Meie 14.09.2026 nr 7.2-2/26/14450-3

**Ülejõe küla Kõpsu-Hansu ja Nurga
kinnistute ja lähiala detailplaneeringu
kooskõlastamata jätmine**

Olete taotlenud Transpordiametilt kooskõlastust Harju maakonna Rae valla Ülejõe küla Kõpsu-Hansu ja Nurga kinnistute ja lähiala detailplaneeringule (katastritunnused vastavalt 65301:011:0169; 65301:011:0055, edaspidi *planeering*).

Joonis 1. Liiklusskeem koondjoonis, etapp 1 (enne Tallinna ringteele kavandatava viadukti ehitust; OÜ Hendrikson & Ko töö nr 19003355)

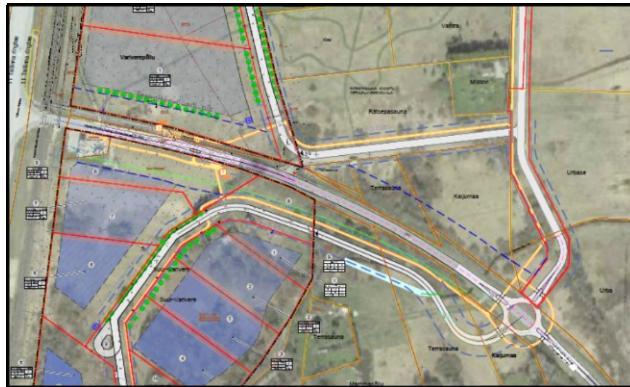
Punktides 1.2 ja 1.3 nimetatud planeeringute menetluste käigus on piirkonna terviklikku liikluskorralduslikku lahendust täpsustatud, mille kohaselt on planeeringualade juurdepääsud lahendatud ühise ristumiskoha kaudu üldplaneeringus ette nähtud asukohas ning välditud täiendavate või ajutiste ristmike kavandamist riigiteele (vt *joonis 1, 2*).

Mõlema etapi lahenduse oleme põhimõtteliselt kooskõlastanud ning andnud heakskiidu nii lähiaja kui ka pikemas perspektiivis kavandatud ruumilisele lahendusele. Täpsustavad märkused lahenduste korrigeerimiseks oleme edastanud e-kirja teel 28.07.2023. Täna ei ole meile korrigeeritud lahendusi esitatud ning seetõttu ei ole võimalik hinnata, kas märkustega on arvestatud.

Joonis 3. Väljavõte planeeringu tehnovõrkude koondplaanist

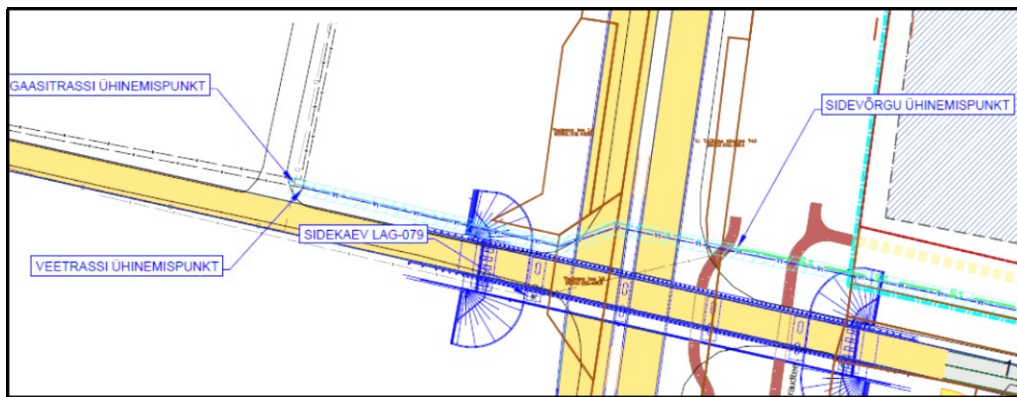
2. Planeeringuga on kavandatud riigitee alusele maale mitmed tehnovõrgud (nt vee- ja gaasitrass, sidekaabel; vt *joonis 3*). Ehs § 92 lg 1 alusel on tee rajatis, mis on ette nähtud inimeste, sõidukite või loomade liikumiseks või liiklemiseks. Tee osaks loetakse tunnel, sild, viadukt ja muud liiklemiseks kasutatavad ning tee toimimiseks vajalikud rajatised.

Selgitame, et planeeringuga kavandatud tehnovõrgud ei ole eelpool nimetatud rajatised, mis on vajalikud tee toimimiseks ning riigitee alune maa on peaaegu täielikult riigitee rajatistega kaetud.

Arvestades riigitee maa kasutamise eesmärki ning piirkonnas kavandatavat riigitee projektlahendust ja sellega seotud teedevõrgu arendamist, ei pea me tehnovõrkude kavandamist riigitee alusele maale põhjendatuks. Tehnovõrkude asukohad tuleb üle vaadata ning siduda piirkonnas kavandatavate teeprojektide lahendustega selliselt, et riigitee projekti elluviimisel ei tekiks vajadust arendusalade teenindamiseks rajatavate tehnovõrkude ümberpaigutamiseks ega ümberehitamiseks. Planeeringus tuleb ette näha tehnovõrkude lahendus, mis on kooskõlas perspektiivse riigitee projektlahendusega.
